Dotyczy: postępowania przetargowego GP.271.1.2013.AW pn. **Rewitalizacja ulicy Konopnickiej w Karlinie**

Na podstawie art. 38 ust 2 ustawy z dnia 29 stycznia 2004 r. Prawo zamówień publicznych (tekst jednolity Dz. U. 2013r. poz.907 ze zm. – dalej jako „PZP”) Zamawiający wyjaśnia treść specyfikacji istotnych warunków zamówienia w wyniku pytań złożonych w postępowaniu w sprawie udzielenia zamówienia publicznego pn. Rewitalizacja ulicy Konopnickiej w Karlinie.

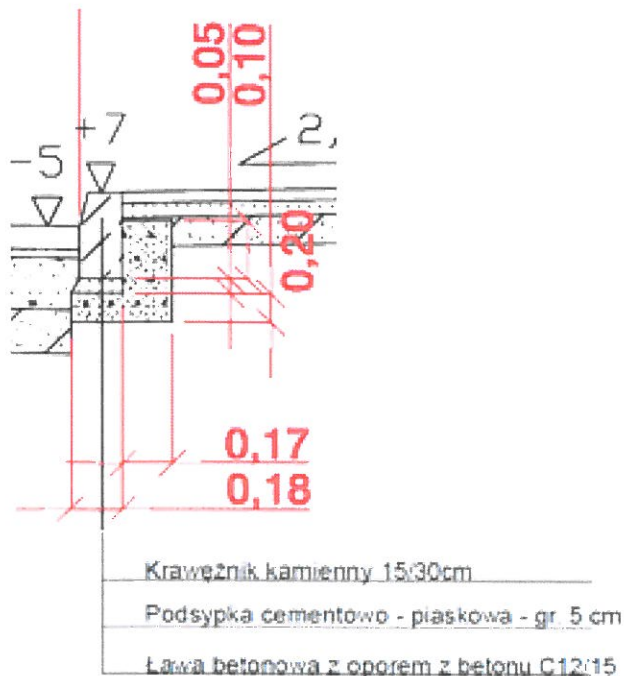
Dotyczy Przedmiaru robót, pozycji 132 – Krawężniki betonowe wystający o wym. 15x30x100 cm na podsypce cem. Piaskowej: Materiały przetargowe są niespójne co do rodzaju materiału z jakiego mają być wykonane krawężniki wystające:

- Opis pozycji 132 – mówi o krawężnikach betonowych
- SST D-08.01.01b KRAWĘŻNIKI BETONOWE – traktuje o krawężnikach betonowych ogólnie
- Rysunek D.4.1 Przekroje normalne, szczegóły posadowienia krawężników i obrzeży – przedstawia krawężnik betonowy 15x30 cm
- Rysunek D.4.2 Przekroje normalne – przedstawia krawężniki kamienne

Zdaniem Wykonawcy najbardziej wiarygodny jest rysunek D.4.2 Przekroje normalne, na którym krawężniki wystające przedstawiono jako kamienne o wymiarach 15x30 cm:

- W związku z powyższym prosimy Zamawiającego o jednoznaczne potwierdzenie, że w pozycji 132 Przedmiaru robót należy wycenić krawężniki kamienne wystające o wymiarach 15x30 cm, zgodnie z rys. D.4.2 Przekroje normalne.
- Prosimy o przekazanie stosownej SST dedykowanej dla krawężników kamiennych.

W pozycji 132 przedmiaru należy wycenić krawężniki kamienne wystające o wymiarach 15x30cm. Zamawiający dołącza rysunek D.4.1. – przekroje normalne, szczegóły posadowienia krawężników. Zamawiający dołącza poprawioną STWiOR dla krawężników kamiennych.

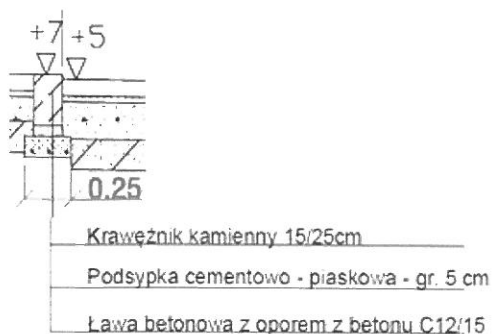
Dotyczy Przedmiaru robót, pozycji 133 – Krawężniki betonowe wtopione o wym. 15x30x100 cm na podsypce cementowo-piaskowej: Materiały przetargowe są niespójne co do rodzaju materiału z jakiego mają być wykonane krawężniki wtopione:

- Opis pozycji 133 – mówi o krawężnikach betonowych 15x30
- SST D-08.01.01b KRAWĘŻNIKI BETONOWE – traktuje o krawężnikach betonowych ogólnie
- Rysunek D.4.1 Przekroje normalne, szczegóły posadowienia krawężników i obrzeży – przedstawia opornik betonowy 12x25 cm
- Rysunek D.4.2 Przekroje normalne – przedstawia krawężniki kamienne 15x25 cm

Zdaniem Wykonawcy najbardziej wiarygodny jest rysunek D.4.2 Przekroje normalne, na którym krawężniki wtopione przedstawiono jako kamienne o wymiarach 15x25 cm:

- W związku z powyższym prosimy Zamawiającego o jednoznaczne potwierdzenie, że w pozycji 133 Przedmiaru robót należy wycenić krawężniki kamienne wtopione o wymiarach 15x25 cm, zgodnie z rys. D.4.2 Przekroje normalne.
- Prosimy o przekazanie stosownej SST dedykowanej dla krawężników kamiennych.

W pozycji 133 przedmiaru należy wycenić krawężniki kamienne wtopiony o wymiarach 22x15cm. Zamawiający dołącza rysunek D.4.1. – przekroje normalne, szczegóły posadowienia krawężników. Zamawiający dołącza poprawioną STWiOR dla krawężników kamiennych.

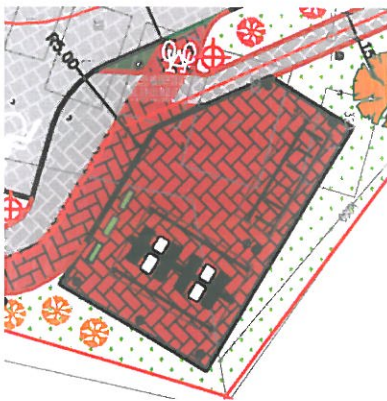
W materiałach przetargowych nie ma oddzielnego opracowania na ten temat. Natomiast na rysunku A.1 plan zagospodarowania terenu obszar ten oznaczono jako wykończony materiałem identycznym jak ścieżka rowerowa:

W związku z powyższym prosimy Zamawiającego o jednoznaczne potwierdzenie, czy miejsce odpoczynku dla rowerzystów należy wycenić zgodnie z przekrojem konstrukcyjnym dla ścieżki rowerowej, tj.:

Warstwa ścierna z kostki brukowej, granitowej drobnociosanej, czerwonej 8/11
Podsypka cementowo - piaskowa 1:4 gr. 3 cm
Podbudowa z chudego betonu cementowego gr. 12 cm
Grunt stabilizowany cementem gr. 10 cm o $R_m = 2,5 \text{ MPa}$

Miejsce odpoczynku dla rowerzystów należy wykonać z kostki czerwonej jak ścieżka rowerowa wg powierzchni wyznaczonej na rys. D.1 i technologii zawartej w przekrojach normalnych.
